PREVOST

BULLETIN DE GARANTIE

BG24-02

DATE :	Avril 2024	SECTION : 18 CARROSSERIE
EXPIRATION:	Avril 2026	
SUJET :	REPLACEMENT DE LA BANDE DE CAOUTCHOUC DES PORTES DE PORTE-COLIS

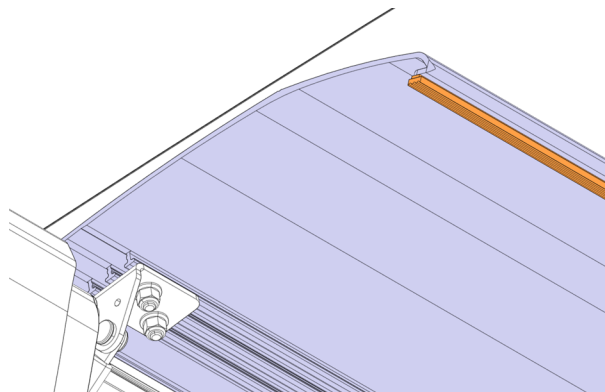
1. Ouvrir la porte du porte-colis.

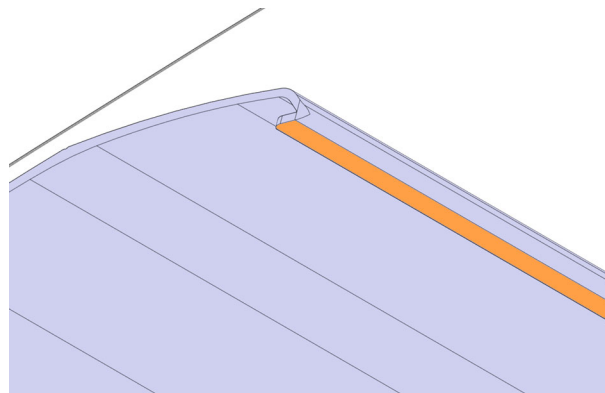
2. Enlever l'ancienne bande de caoutchouc.

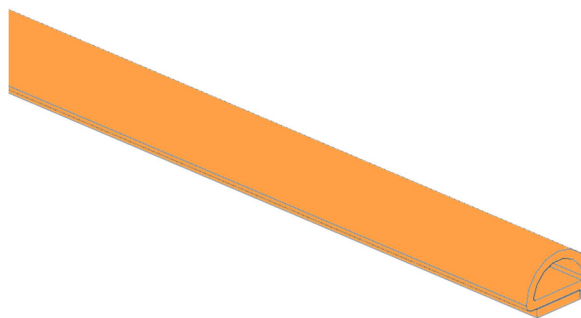
4. Couper une longueur d'une nouvelle bande de caoutchouc 506217.

Longueur :

- 1654 mm (65.1 in)
- 1269 mm (49.9 in)

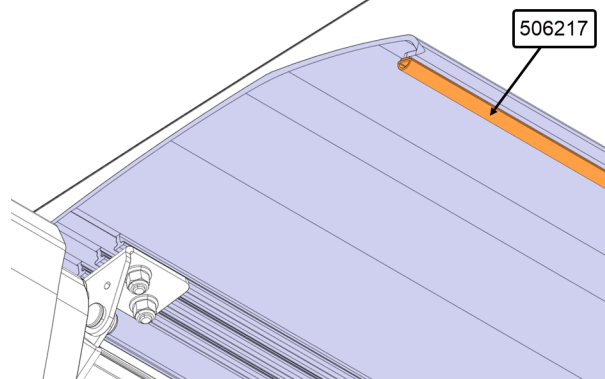
5. Installer la nouvelle bande de caoutchouc 506217.

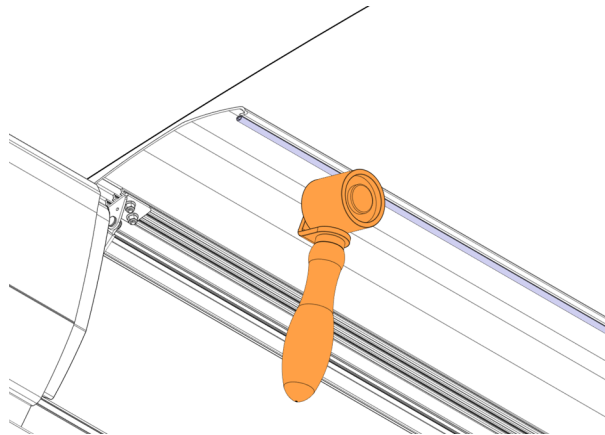
6. Rouler pour exercer une pression.
